改善箇所説明図

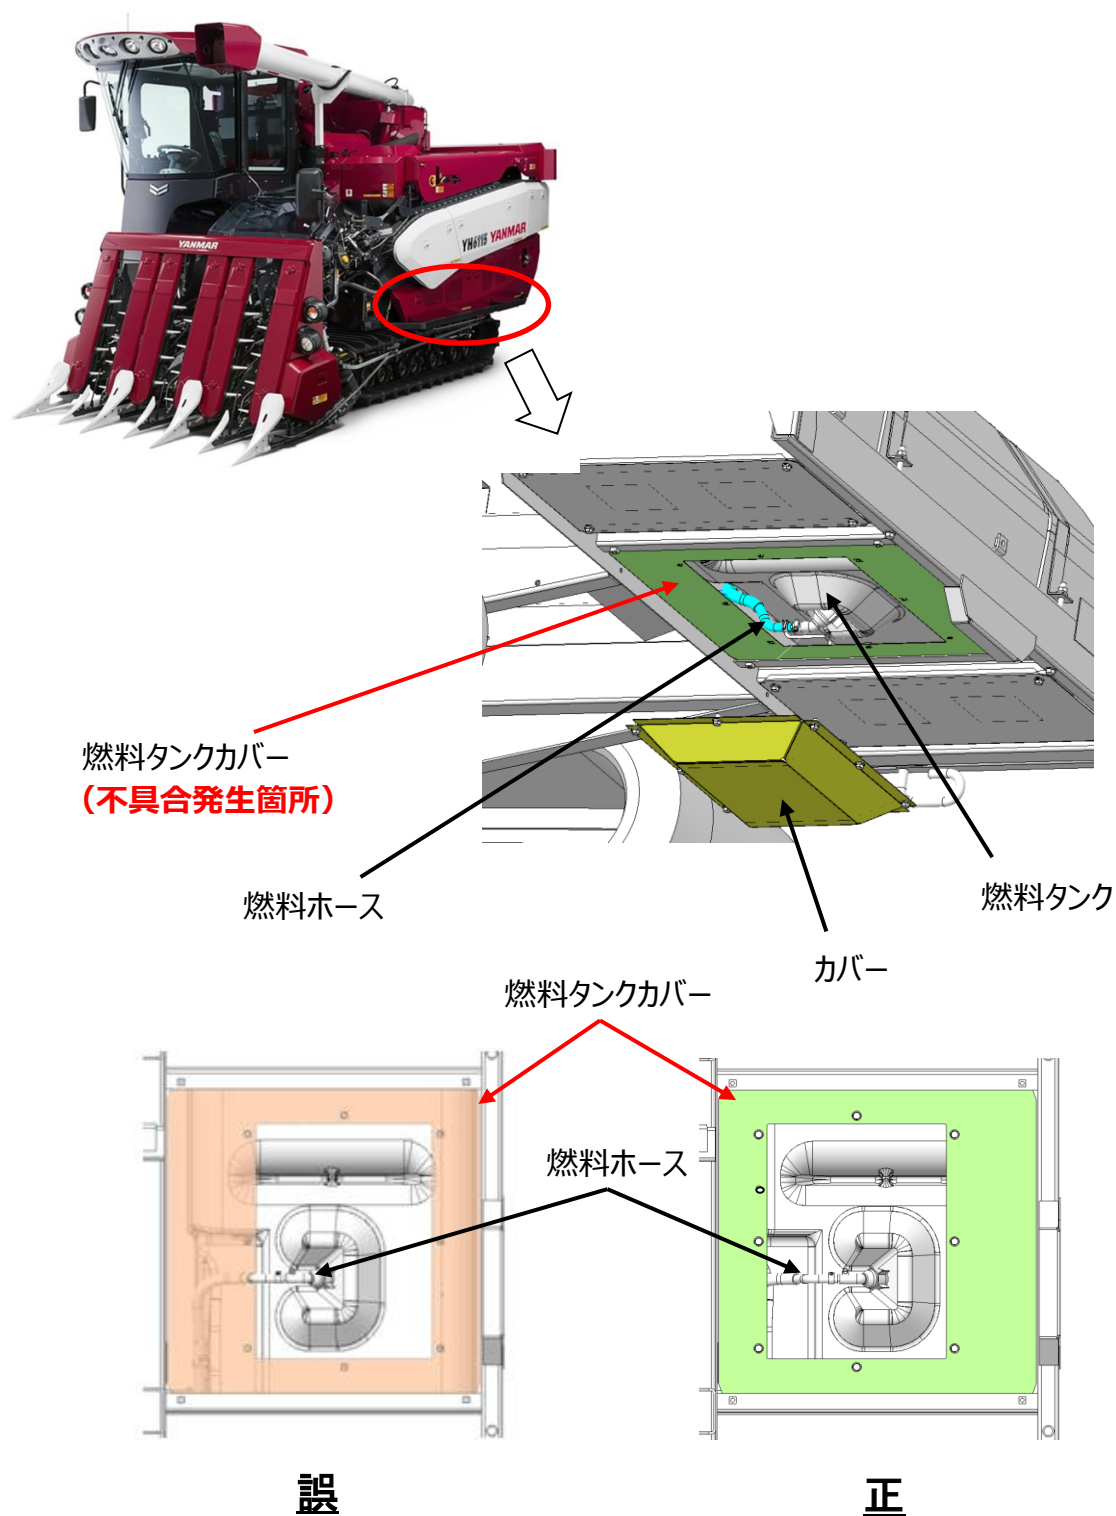
不具合発生箇所

刈取脱穀作業車の燃料タンクカバーにおいて、組付向きが不適切なため、燃料ホースと接触しているものがある。そのため、そのままの状態で使用を続けると、振動等で燃料ホースに亀裂が入り、最悪の場合、燃料が漏れるおそれがある。

改善内容

全車両、燃料タンクカバーの組付向きを確認し、不適切な場合は正しい向きに組替える。

燃料タンクカバーの向きで識別可
